WZP.271.1.8.2021

Dotyczy: postępowania prowadzonego w trybie podstawowym bez negocjacji pn.:  
„Rozbudowa ul. Opinogórskiej w Ciechanowie”

Na podstawie art. 284 ust. 2 ustawy z dnia 11 września 2019 r. (Dz.U. 2019, poz.2019 ze zm.) Zamawiający w niniejszym postępowaniu o udzielenie zamówienia publicznego, przekazuje treść pytań wraz z odpowiedziami.

**Rys. 1 Szkic wiaty przystankowej**

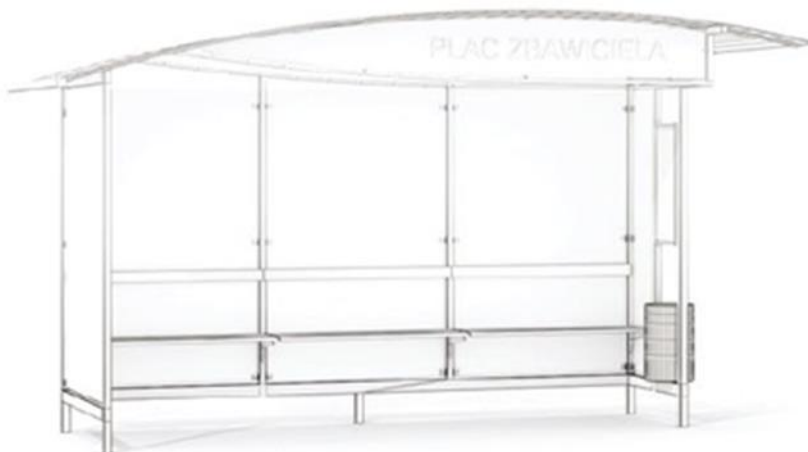
17. Prosimy o załączenie szkicu wiaty przystankowej. Bez tego Wykonawca nie jest w stanie prawidłowo oszacować kosztów realizacji Zamówienia ze względu na dużą rozpiętość cen takich wiat, wahających się od 5 000 zł do 50 000 zł.

**Wytyczne dla wiaty przystankowej**

- konstrukcja wiaty wykonana z profili stalowych zgodnie z normą PN-EN 1090-2 ocynkowanych ogniowo zgodnie z normą DIN 1461 i lakierowanych proszkowo w kolorze RAL 7024 (grafitowy) zgodnie z normą PN-EN ISO 12944,

- dach łukowy (łuk wzdłuż ściany tylnej) pokryty poliwęglanem komorowym przydymiony o gr. 10 mm, mocowanych za pomocą profili aluminiowych systemowych stalowych w kolorze grafitowym RAL 7024, rynny wzdłuż ścianek bocznych,

- siedziska ławki wykonane z listew drewnianych (świerkowych) zabezpieczonych impregnatem i lakierowanych w kolorze palisander, zamocowanych do konstrukcji wiaty za pomocą wsporników wykonanych z blach stalowych o gr. min 2,5 mm ocynkowanych ogniowo i lakierowanych w kolorze RAL 7043,

- wiatka wykonana z elementów skręcanych w miejscu montażu: ścianka lewa, ścianka prawa, belka górna tylna, belka górna przednia, belka dolna tylna, słupki pośrednie, pałaki dachowe

- wypełnienie ścian bocznych oraz tylnych szkło hartowane gr. 8mm przymocowane do konstrukcji wiaty za pomocą kątowników dociskowy i oporowych wykonanych ze stali nierdzewnej,

- wysokość wiaty w najniższym punkcie 2,50 m,
- wiatka posadowiona na fundamentach prefabrykowanych F1 z betonu B-20.

- w belce górnej przedniej umieszczona płyta z tworzywa sztucznego o gr. 5 mm z nazwa przystanku oraz herbem miasta Ciechanów, płyta wpasowana w łuk dachu, wzmocniona profilami stalowymi,
- nazwa przystanku na ścianie najazdowej,
- gabłota na rozkład jazdy (zamykana na klucz),
- gabłota reklamowa dwustronna (zamykana na klucz),
- tabliczka umożliwiająca umieszczenie numerów linii komunikacyjnych zatrzymujących się na danym przystanku.

**wymiary:**

- ściany boczne - do 1,40 m,
- długość wiaty (u podstawy) - do 4,00 m

- dach wykonany z poliwęglanu komorowego przyciemnianego w kształcie wycinka elipsy do 1,90 m,
- szyby ze szkła hartowanego gr. 8 mm,
- ławka z listew drewnianych - kolor palisander,
- gablota na rozkład jazdy - zamykana na klucz,
- wiata wykonana z 3 modułów co umożliwi dopasowanie do każdej lokalizacji (szerokość modułu - 1325 mm),
- szerokość szyby w module - 1240 mm,
- wysokość wiaty w najniższym punkcie 2,50 m,
- gablota reklamowa umieszczona na ścianie bocznej wiaty przystankowej,
- tabliczka umożliwiająca umieszczenie numerów linii komunikacyjnych zatrzymujących się na danym przystanku,
- montowanie za pomocą kotew do elementów betonowych dostarczonych w ramach zamówienia

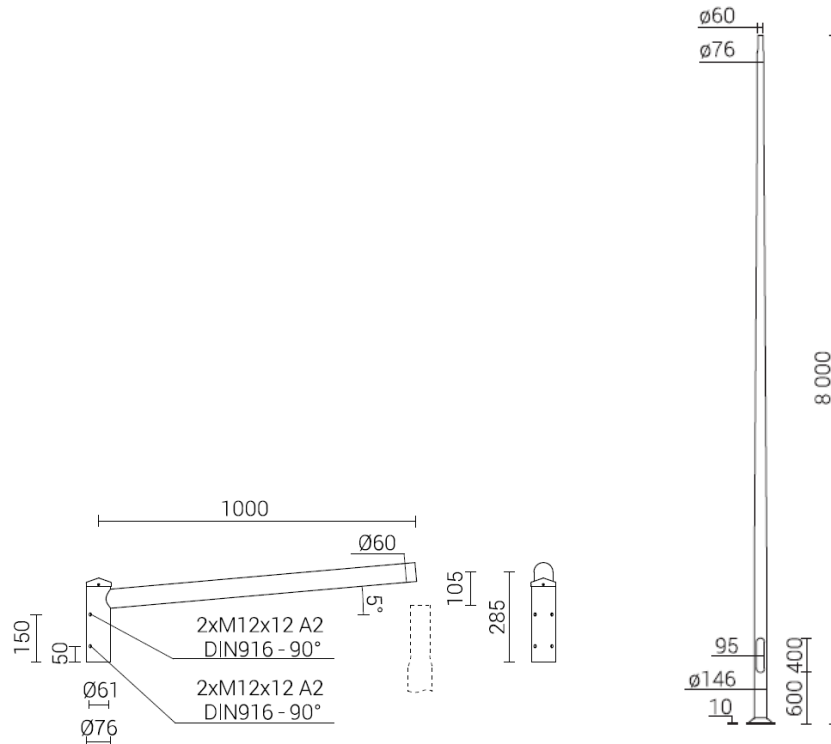
25. W projekcie wykonawczym oświetlenia drogowego zamieszczono słup aluminiowy h=8m z wysięgnikiem 1m, a w obliczeniach opraw wysięgnik o długości 0m. Proszę doprecyzować czy Wykonawca w swojej kalkulacji ma uwzględnić montaż wysięgników. Jeżeli tak proszę zamieścić sylwetkę słupa i wysięgnika. Proszę również o informację czy słupy muszą być zabezpieczone fabrycznie elastomerem poliuretanowym i ewentualnie do jakiej wysokości.

W projekcie jest zapis o wysięgnikach i należy je uwzględnić. W załączeniu przykładowy widok słupa i wysięgnika.

Słupy muszą być zabezpieczone fabrycznie elastomerem poliuretanowym do wysokości min. 30cm
